GUTACHTEN

den geplanten Abbau des Kalkvorkommens am Starnkogel bei Bad Ischl
hinsichtlich der Auswirkungen auf den Zustand der Landschaft

Dr. Heinrich Häusler

89
Linz, am 3. März 1969.

REAKTIONSPLAN ZUM GEPLANTEN
ABBAU DES STARNKOGEL
BEI BAD ISCHL
1:25.000

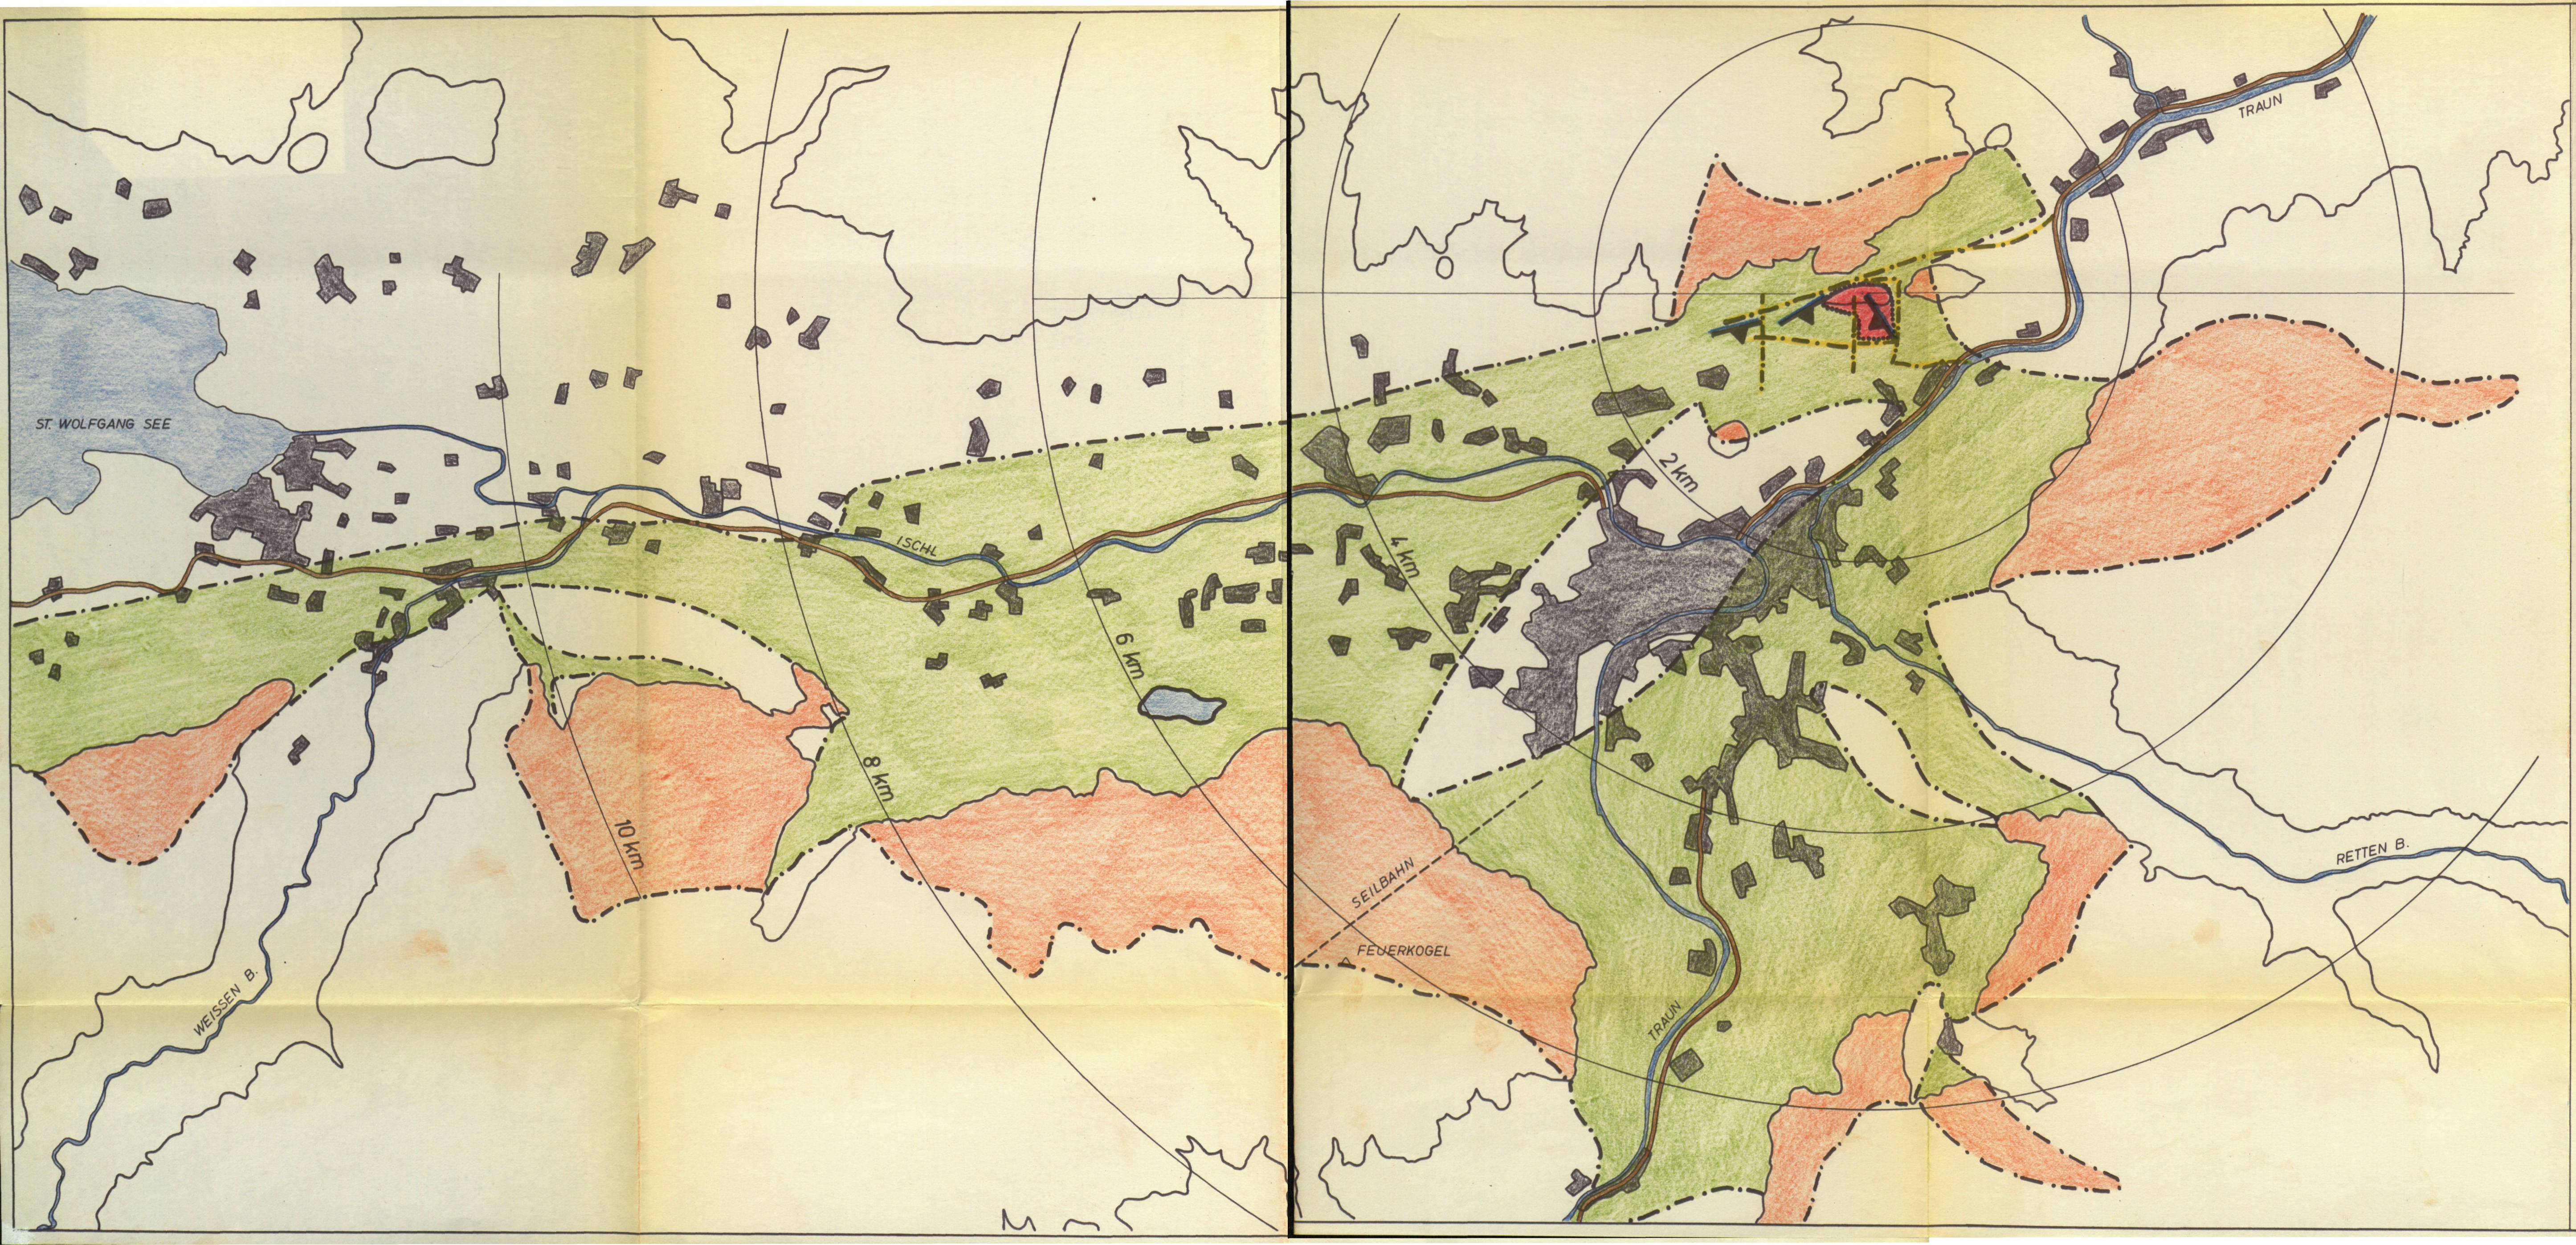
1. Veränderungen des Landschaftsbildes. Gemäß der generellen Skizze über die Sichtverhältnisse (siehe Anlage 1) ergibt sich ein großer Einsichtsbereich von 40 % des Siedlungsraumes, bzw. der Geländeflächen (siehe oben). Günstig ist hierbei der Umstand zu bewerten, daß die Kulisse des Jainzen den Kernteil von Bad Ischl gegen den Starnkogel zu abschirmt

(Anlage 1). Daraus folgt, daß sichtbare und dadurch den Fremdenverkehr berührende Eingriffe und deren Folgen vermieden werden müssen. Es ist somit eine Abbaugrenze auszuarbeiten und plangemäß festzulegen bzw. im Gelände behördlich zu vermarken. Ferner sind die obenangeführten steinbruchgeologisch- und felsmechanischen Untersuchungen zu erbringen und die Auswirkungen des Abbaues auf die geologische Sicherheit hin festzustellen. Gegebenenfalls sind Schutzmaßnahmen anzugeben.

ANLAGE 3

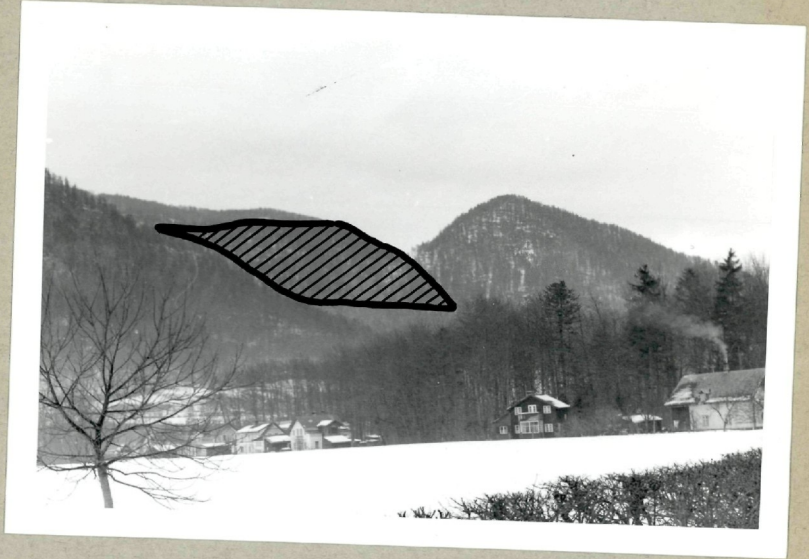
Die geomorphologische Situation des Abbaubereiches wird durch die nördliche und südliche Felswand bzw. Wandstufe des Starnkogels gekennzeichnet, welche durch eine Sattel-Störung vom östlich gelegenen Gstätter-Berg getrennt wird. Infolge der tiefgreifenden und breiten Talausträumung zwischen Strobl - Ischl und Laufen sind größere tektonische Kalkschollen aus dem Verband der weichen tonigen Kreideablagerungen und des Haselgebirges durch die Erosion herauspräpariert worden. Sie beherrschen dadurch weithin das Landschaftsbild dieser großen Talweitungen bzw. der Senke von Ischl. Der Abbaubereich ist dadurch weithin sichtbar freigestellt (siehe Anlage 1). Im südlichen Halbkreis mit einem Radius von $R = 6$ km durch das Abbauzentrum beträgt der Anteil an Geländeflächen, welche im Sichtbereich des Abbaues liegen ca. 40 % der Fläche des genannten Halbkreises (siehe Anlage 1-3).
